Meie 01.04.2025 nr 7.1-2/25/4364-2

Kadrina keskväljaku ehitusloa eelnõu kooskõlastamata jätmine

Ehitusloa aluseks oleva projektiga hõlmatud ala asub riigitee nr 17151 Põima-Kadrina tee (edaspidi *riigitee*) km 8,36-8,52 kaitsevööndis.

Joonis 4. Väljavõtte T-Model OÜ projekti asendiplaani ja liikluskorralduse joonisest

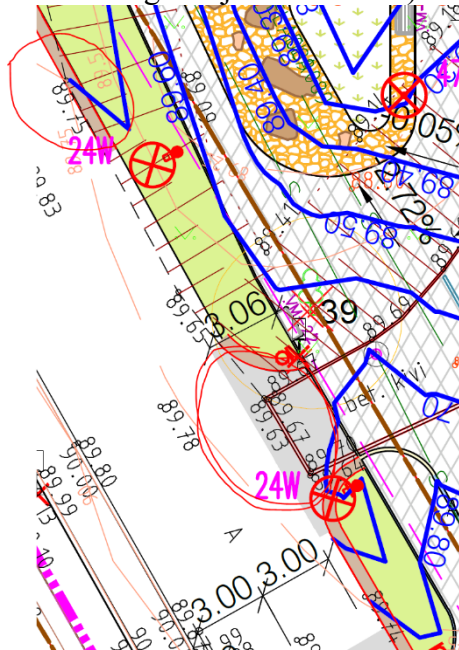
13. Liiklusmärgid nr 688 ei pea olema kahepoolsed, piisab neljast märgist ühel künnisel. Kasutada täissilindrilist lahendust (posti läbimõõt vähemalt 100 mm). Hetkel asuvad märgid nr 688 kõnnitee taga, kuid need peaksid asuma künnise ääres (mõlemal pool künnist analoogselt).

Joonis 8. Vaade Viru tänavale, 50 km/h kiiruspiirangu ala

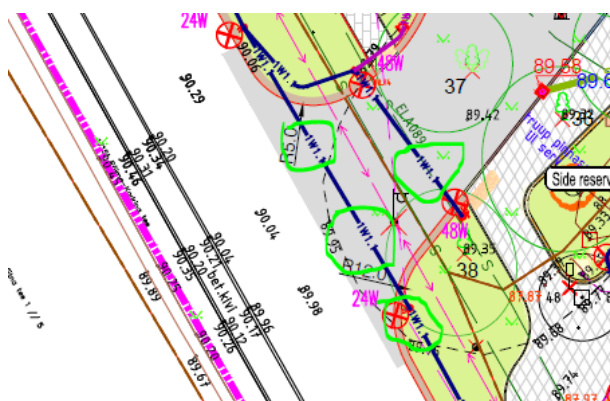
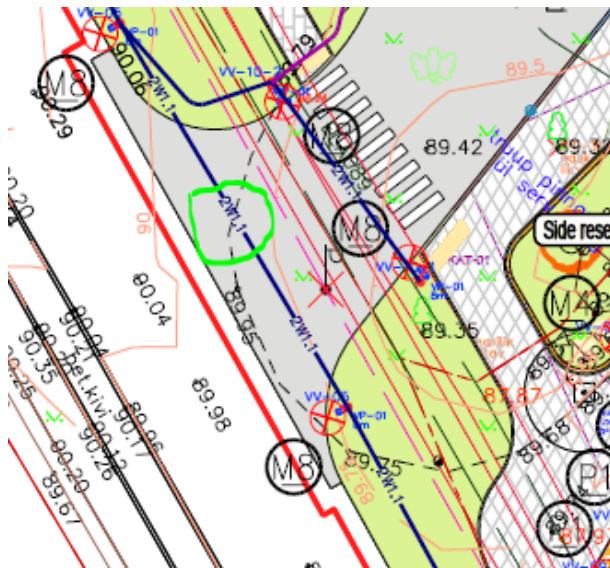
15. Projektiga kavandatakse 30 km/h kiiruspiiranguga ala, kuid ainult künniste lisamisega ning keskkonda mitte muutes ei hakka kavandatud kiirusrežiim tööle.
Kui 30 km/h kiiruspiirang kehtestatakse ristmiku nähtavuse tagamiseks, tuleks esmalt kaaluda ristmiku nähtavuse parendamise võimalusi. Juhul, kui soovitakse kehtestada 30 km/h kiiruspiirangu ala – ning asulas lõpetab kiiruspiirangu ristmik – tuleb 30 km/h kiiruspiirangu märgid paigaldada ka teisele poole ristmikku.
Künnise asukoht pärast ristmikku ei too sõidukite kiirust alla.
Ettepanek: kaaluda 40 km/h kiiruspiirangu ala kavandamist, mis oleks tagatud piisava arvu (nt 3) künnise ning sõiduradade laiuste muutmisega. Analoogselt oleks mõistlik kehtestada sama kiirusrežiim ka Viru tänavale, sest muidu ei ole kiiruspiirangud ümbritseva keskkonna suhtes loogilised (vt Joonised nr 8 ja 9).
